PARCO REGIONALE DELLE ALPI APUANE

Cava “Boccanaglia A.”, Bacino estrattivo n. 14 Pescina, Piscinicchi, Boccanaglia Alta, nel Comune di Carrara (MS). Società Escavazione marmi di Boccanaglia Alta s.r.l. Procedimento di Valutazione di impatto ambientale nonché di rilascio di provvedimenti autorizzativi ai sensi dell'art. 27 bis, relativamente al Piano di coltivazione.

VERBALE

Oggetto: procedimento di valutazione di impatto ambientale e provvedimento autorizzatorio unico regionale, art. 27 bis, Dlgs 152/2006 relativa al piano di coltivazione della cava n. 2 "Boccanaglia A" sita nel bacino estrattivo n. 14 nel Comune di Carrara (MS). Proponente: Escavazione marmi di Boccanaglia Alta srl

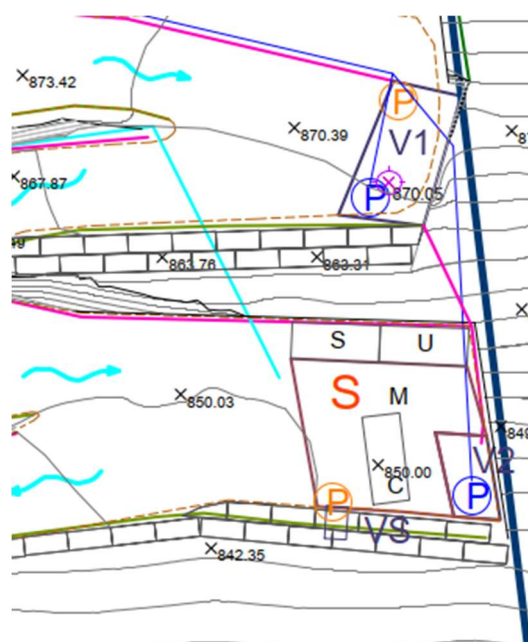
Come si può vedere dallo stralcio della Tavola 09bi a fianco riportato, non è chiaro come possano confluire le acque della strada nella vasca V2 che è ubicata al di là dei cordoli di contenimento dell'area impianti S.

Si evidenzia che a pag. 15 dell'integrazione al Piano di gestione H₂O viene nuovamente affermato che la cisterna carburanti è collocata nell'area servizi **sotterranea**.

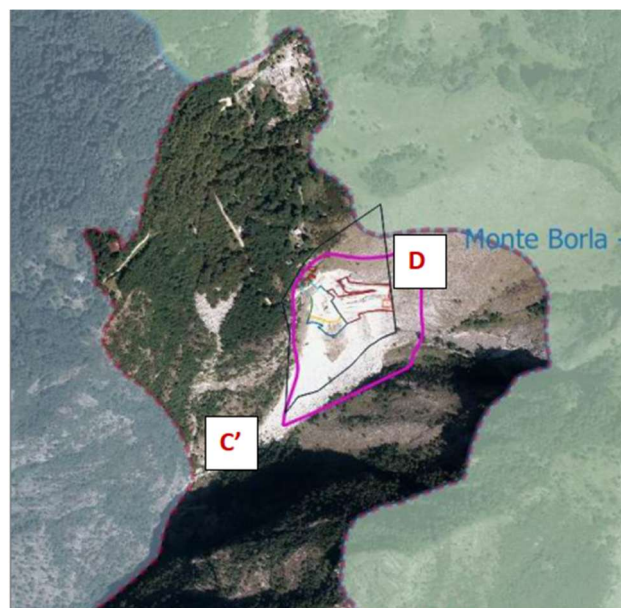
Osservazione: dalla descrizione sembra che non siano previsti monitoraggi presso i recettori, si chiede di chiarire la proposta, valutando se considerare le aree circostanti la cava come recettori per quanto riguarda la vegetazione e la fauna.

Il Tecnico propone di effettuare annualmente una misurazione strumentale in continuum (lo strumento viene posizionato nel punto di monitoraggio per circa 20 giorni, nel periodo di maggior siccità e registra il rateo emissivo durante tutta la giornata lavorativa) presso le aree ricadenti all'interno dei Siti Natura 2000. Per le aree a valle del sito estrattivo, che interessano unicamente la ZPS223, Il Tecnico considera utile effettuare la misurazione lungo la strada di accesso al bacino estrattivo, come da Figura successiva (PUNTO C').

Propone inoltre che la stessa misurazione venga effettuata nel punto D che si localizza internamente ad habitat di

Direttiva (6210*, prioritario), in diretta continuità con quello all'interno della ZPS23 e ZSC08.
